- PERIZIA DI VARIANTE N.3 -

MODIFICA TECNICA N. 262

OPERE DI SOSTEGNO - ASSE PRINCIPALE - Lotto 2b - Asse destro OS41 - Muro di sostegno dx dal km 29+410.09 al km 29+521.98 Relazione di modifica tecnica

OGGETTO: Eliminazione lastra di rivestimento del muro di sostegno

Figura 3 – Sezione tipo opera di sostegno OS41 aggiornata.

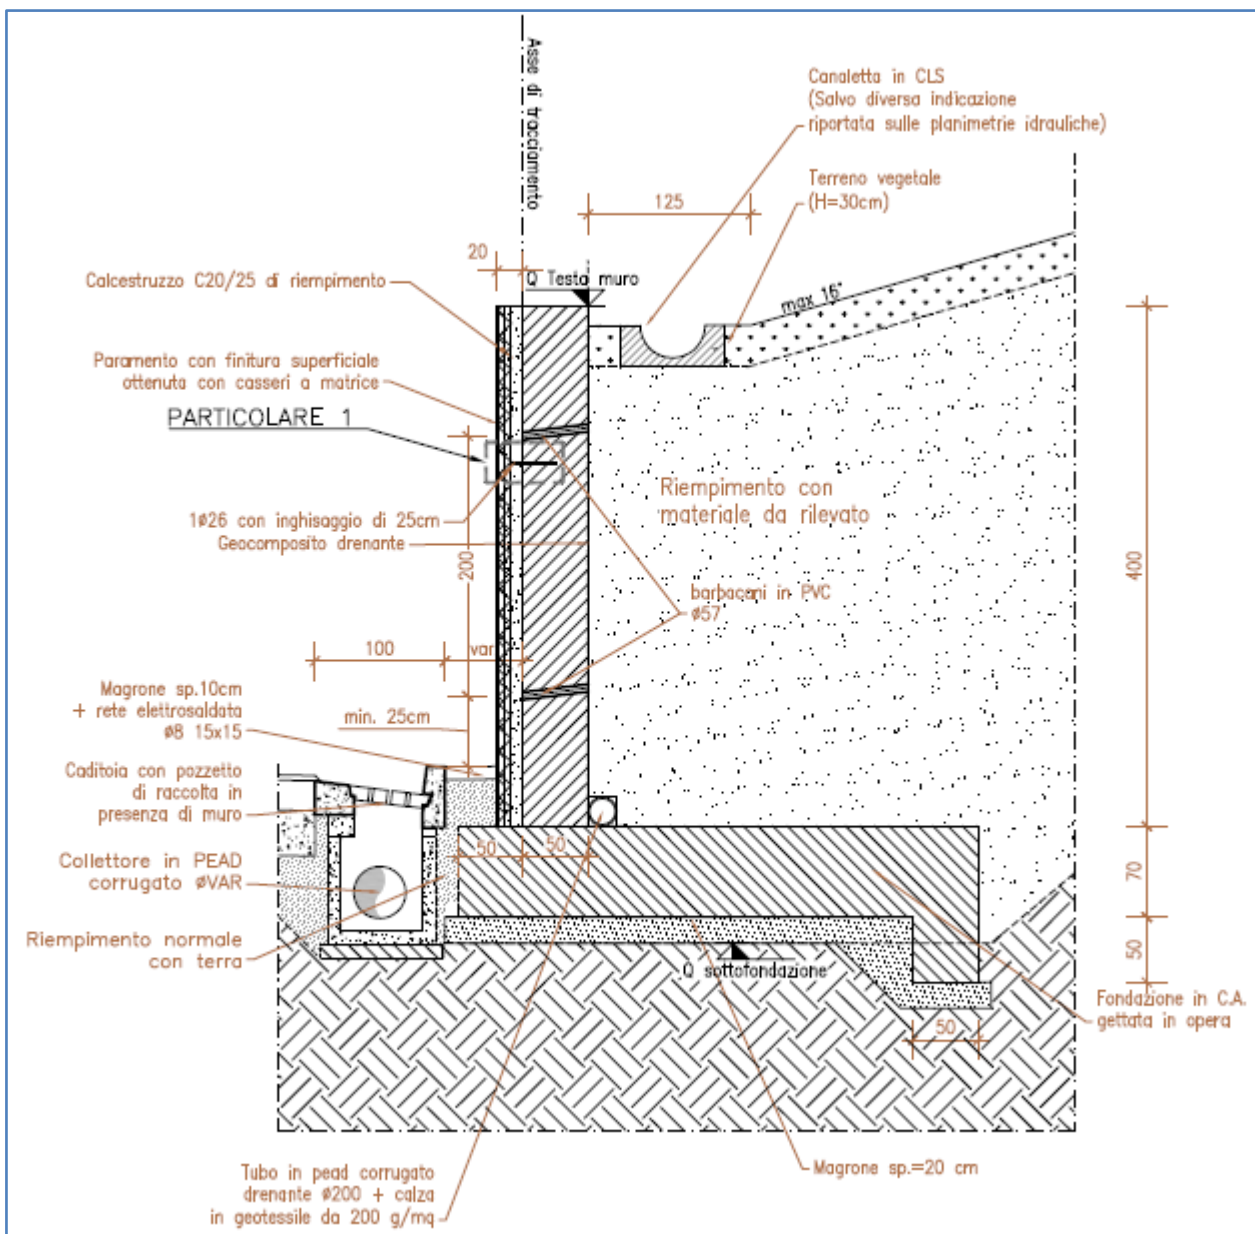
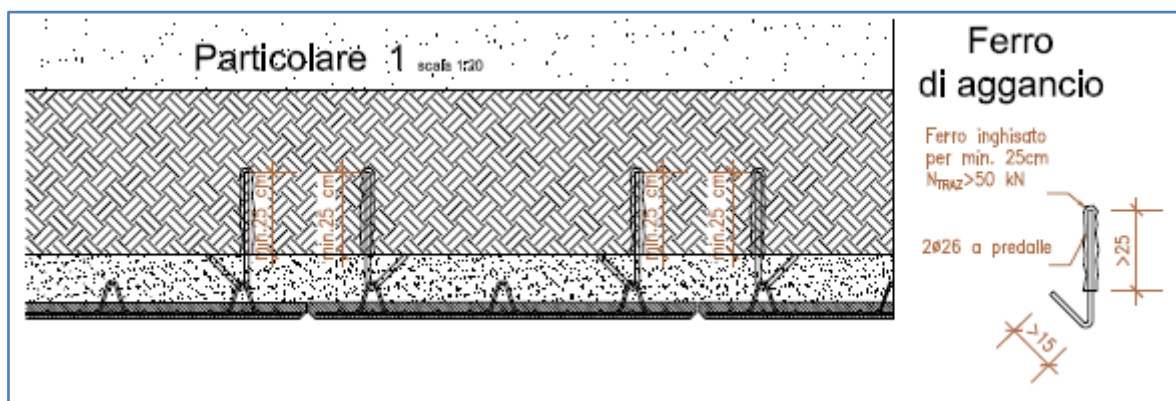
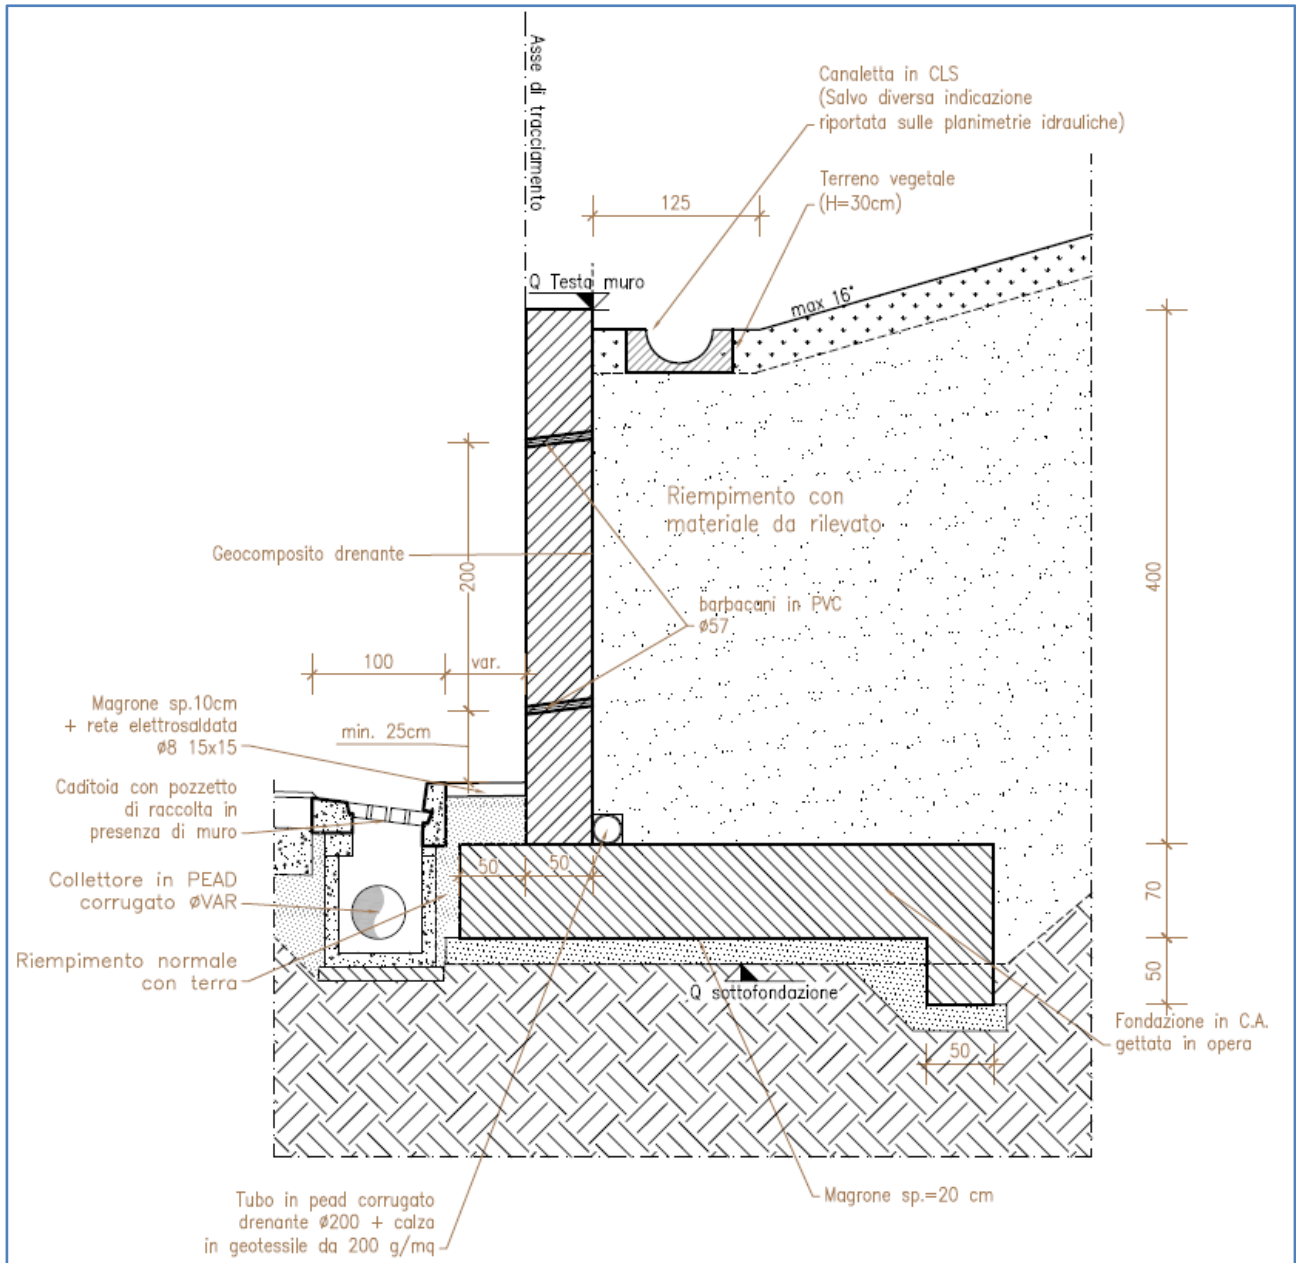
Con la presente modifica tecnica, si propone l'eliminazione della lastra di rivestimento prevista in progetto a copertura del paramento verticale del muro stesso.

Si riporta particolare di progetto nel quale si prevede l'eliminazione della lastra di rivestimento.

La lastra di rivestimento prevista in progetto è stata inserita solo per motivazioni estetiche e non per motivazioni legate alla durabilità dell'opera nel tempo. Infatti, per garantire la durabilità dell'opera, il progettista ha previsto l'impiego di un calcestruzzo di classe di resistenza C30/37 ed una classe di esposizione contro l'aggressività dei terreni di tipo XA1.

Come ribadito nei punti precedenti, la motivazione che ha spinto il progettista ha prevedere il rivestimento del muro in esame con una lastra prefabbricata avente finitura a matrice è legata esclusivamente a motivazioni di natura estetica, al fine di omogeneizzare la finitura esterna dei muri di sostegno con quello delle paratie di pali.

Pertanto l'impiego delle lastre di finitura a matrice non è legata a prescrizioni ministeriali e/o di enti terzi.

La presente modifica tecnica viene emessa al fine di proporre l'eliminazione della lastra di rivestimento prevista in progetto a copertura del paramento verticale del muro di sostegno denominato "OS41".

Le modifiche sopra descritte possono essere inquadrare nell'ambito dei cantieri ascrivibili alla "buona regola d'arte", che non alterano la funzionalità dell'opera e garantiscono lo standard prestazionale previsto in progetto.
